**INFORME DE HITO DE CONTROL
N.º 008-2025-OCI/0479-SCC**

**“EJECUCIÓN DE LA OBRA: MEJORAMIENTO DE LA RED DE
AGUA Y DESAGÜE DEL PUERICULTORIO PÉREZ ARANÍBAR
DE LA SOCIEDAD DE BENEFICENCIA DE LIMA
METROPOLITANA”**

**HITO DE CONTROL N.º 1 - AVANCE DEL PROCESO
CONSTRUCTIVO DE LA OBRA**

Imagen n.º 01
Vista del buzón 05 y 06 mostrando cota de tapa, de fondo, altura y longitud entre buzón

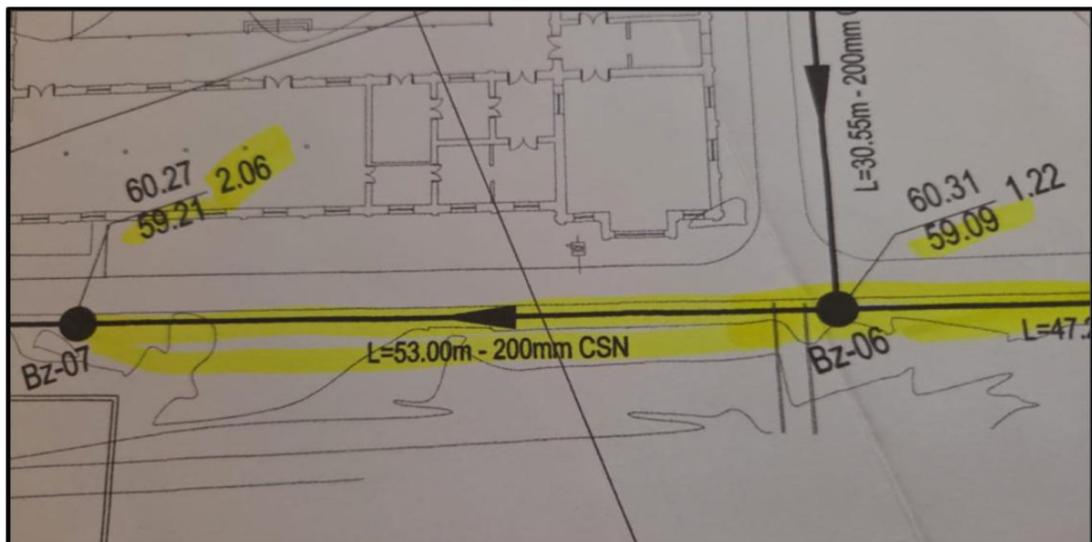
En ese orden, se tiene que los trabajos de remplazo de tuberías existentes mediante el método de Cracking en los tramos entre los buzones 05 a 06, 06 a 07, y 09 a 10 se habrían ejecutado en contra pendiente; conforme se visualiza en los planos EX-01 y EX-02 del Expediente Técnico, que se presentan a continuación:

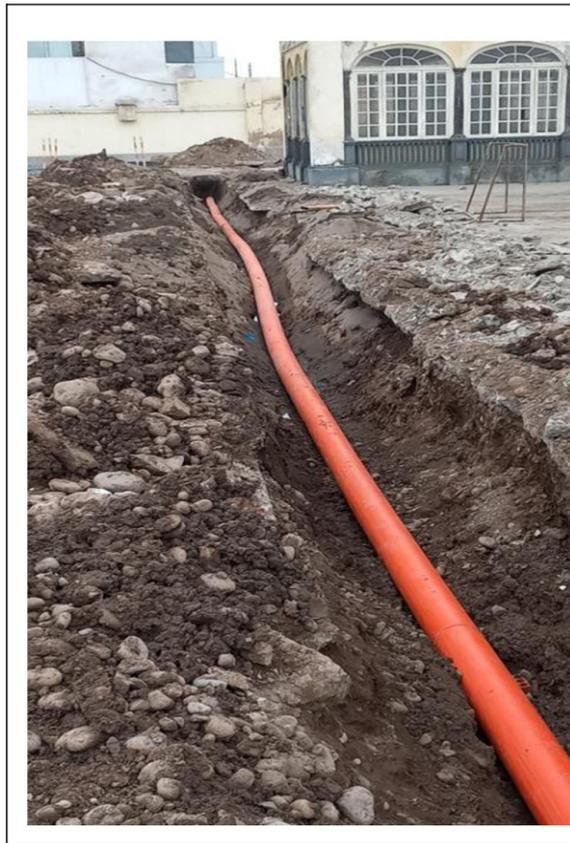
Vista similar a la anterior donde se aprecia trabajos de relleno compactado realizado con material propio no selecto o no zarandeado, no se tuvo evidencia de la presencia de zaranda estática para obtener el "material propio zarandeado tipo selecto" señalado en los análisis de costos unitarios.
